Avis sanitaire sur l'instauration des périmètres de protection du « captage de Talloué » (n°04036X0004) implanté sur la commune de Chitry le Fort (Yonne)

Rapport de phase 2

Philippe BARON

**Hydrogéologue agréé en matière d'hygiène publique
pour le département de l'Yonne**

Figure 1 : délimitation du périmètre de protection immédiate sur la parcelle ZS19

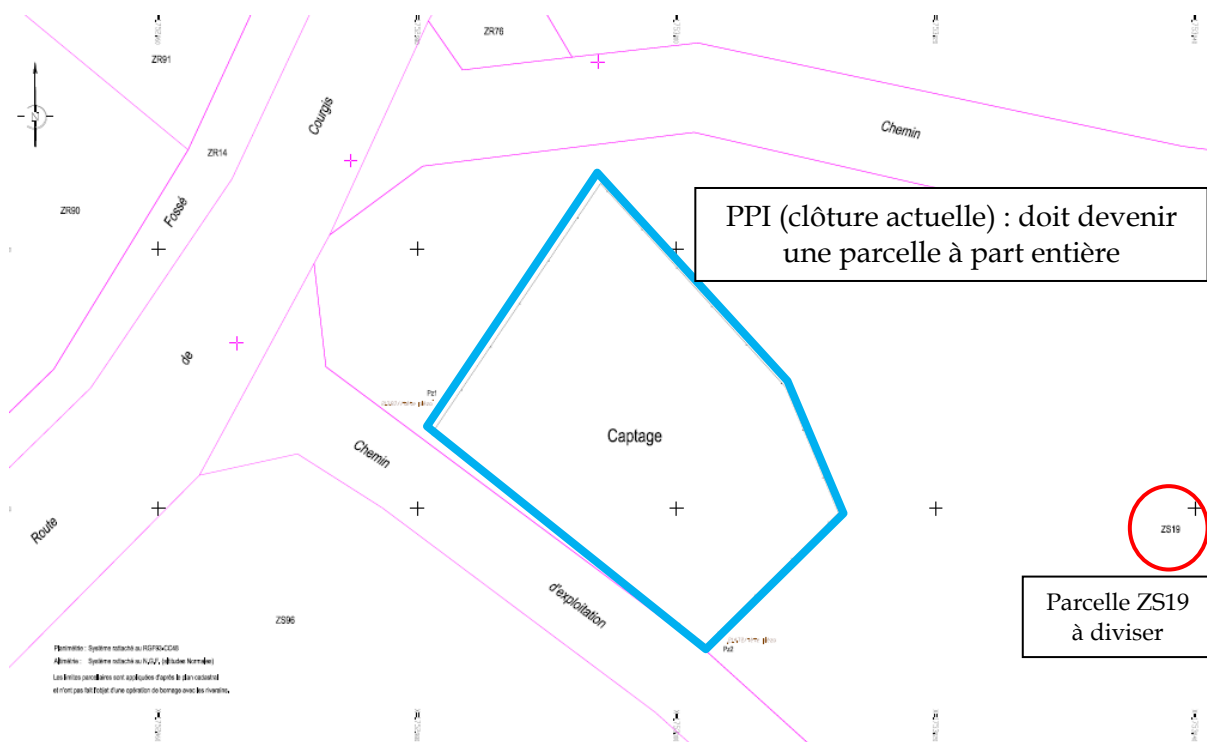
Actuellement, le grillage et le portail cernant le captage d'eau ne limite pas une parcelle cadastrale mais seulement une portion de la parcelle n°19 de la section ZS sur la commune de Chity-le-Fort. La collectivité est propriétaire de cette parcelle ZS19.

Le découpage parcellaire s'adaptera au périmètre de protection immédiate (PPI) défini par la clôture et le portail actuels.

Dans ce cas, il faut qu'il y ait division de la parcelle ZS19 afin d'obtenir une parcelle avec une identification cadastrale pour le PPI, et une autre identification pour le reste de la parcelle ZS19.

En d'autre terme, l'aire définie par la clôture actuelle doit constituer une parcelle cadastrale à part entière, et doit demeurer la propriété de la collectivité.

Figure 2 : délimitation du périmètre de protection rapprochée

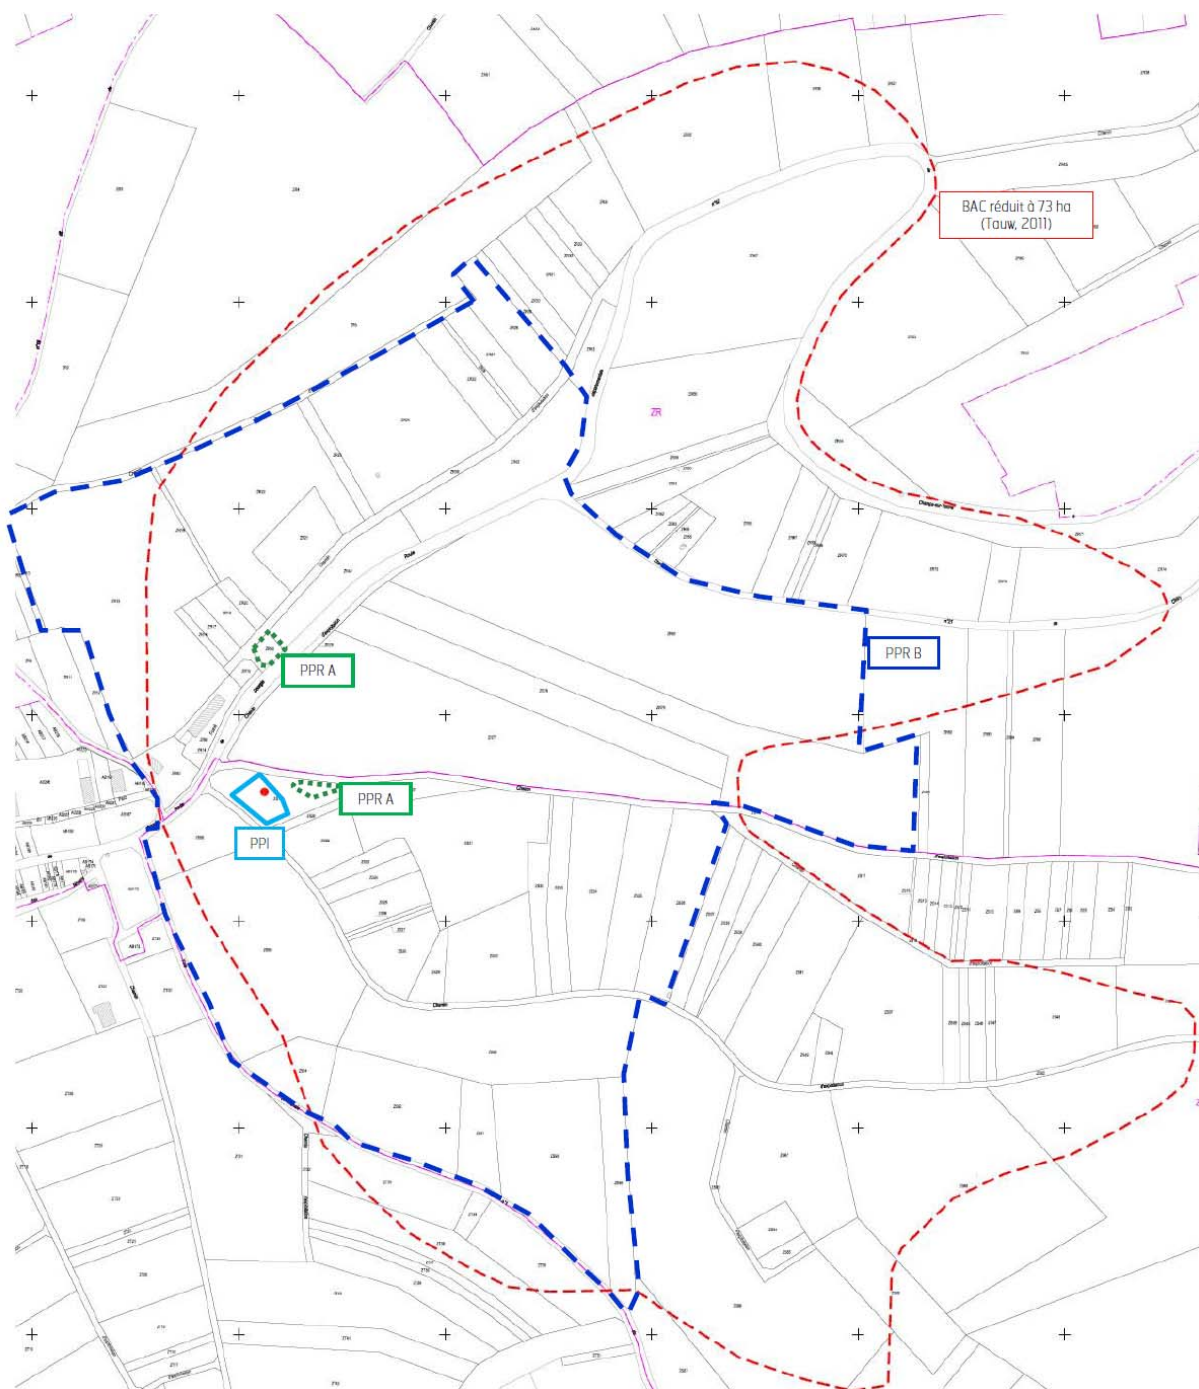
Je propose deux périmètres de protection rapprochée, PPRA et PPRB.

Les limites du PPRA se déploient autour du bassin d'infiltration A1 (ou n°1) et du bassin d'infiltration A2 (ou n°2). Les limites du PPRA devront faire l'objet pour chaque bassin, d'une parcelle à part entière ; la limite devra se faire a priori en pied de merlon extérieur (a priori ZR40 et une partie de ZR41 pour A1 ; une partie de ZS19 pour A2). Quant au PPRB, il s'étend sur le reste du PPR.

Figure 3 : délimitation du périmètre de protection éloignée

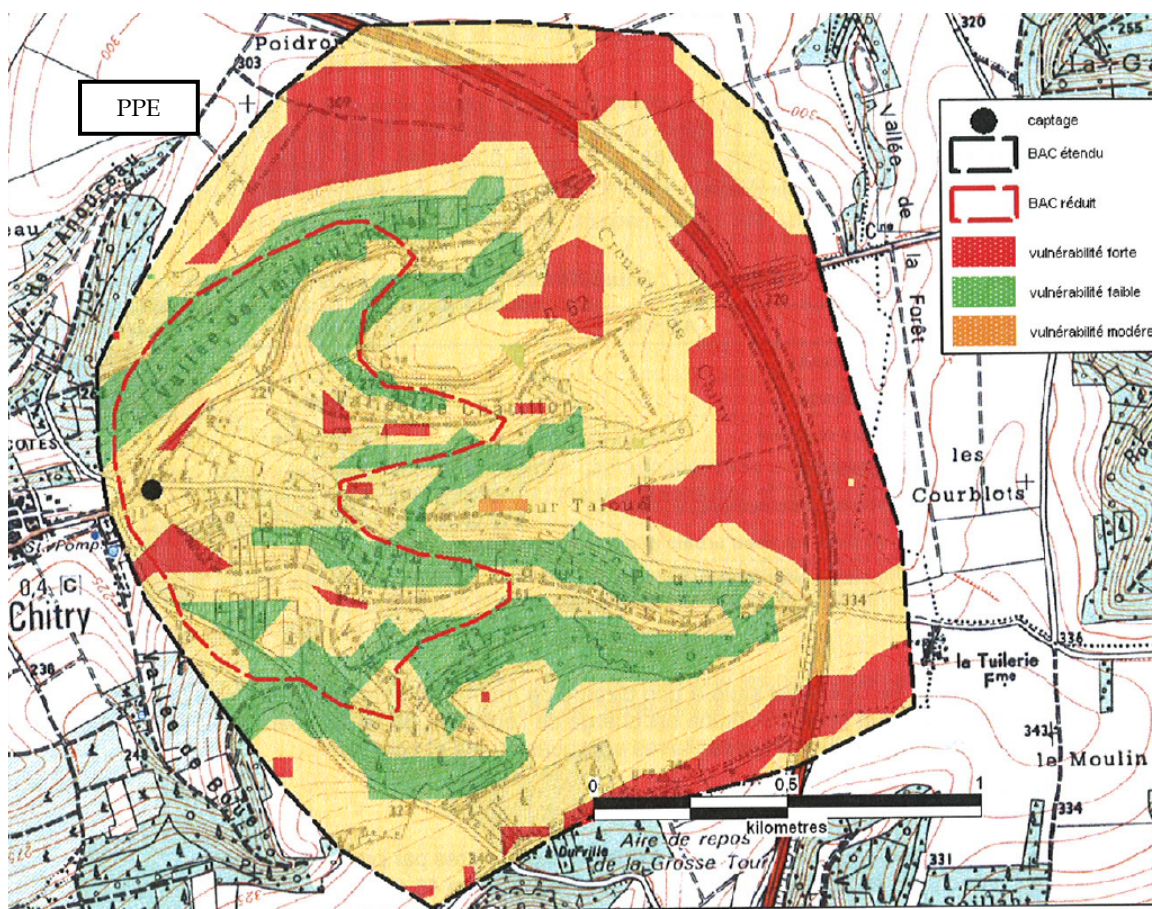
Ce périmètre de protection éloignée (PPE) est reporté sur l'extrait de carte IGN ci-après en excluant les périmètres de protection immédiate et rapprochée non reportés.

Il s'agit du bassin versant hydrogéologique présumé, et calqué uniquement sur le BAC étendu défini dans le document [D13].

Figure 4 : positionnement proposé pour les glissières de sécurité sur la RD62

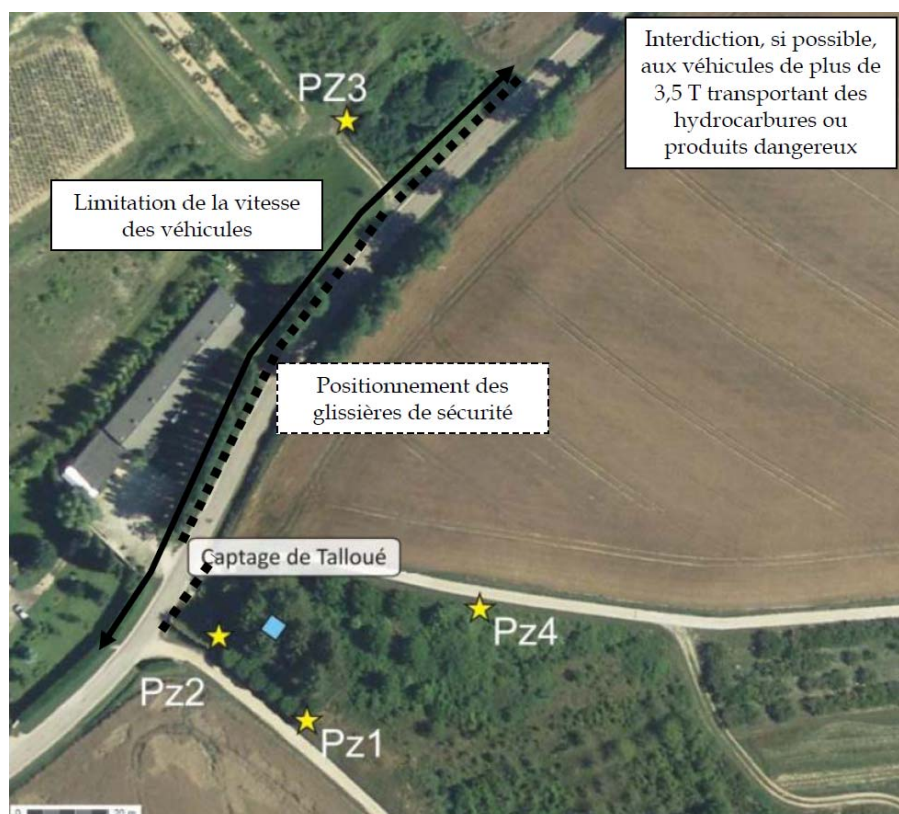
- l'installation d'abreuvoir ou d'abris destinés au bétail : interdit,
- le camping et le stationnement de caravanes : interdit,
- la construction ou la modification de voies de circulation : interdit,
- la route départementale RD62 sera si possible interdite aux véhicules de plus de 3,5 tonnes transportant des hydrocarbures ou des produits dangereux ou susceptibles de polluer la nappe d'eau ; cet axe routier bénéficiera de glissières de sécurité sur la portion de parcelle ZS19, et sur le côté opposé, du Nord du bassin A1 jusqu'au croisement avec le chemin communal passant devant le captage de Talloué ; sur cette dernière portion, la vitesse sera si possible limitée pour ralentir les véhicules.
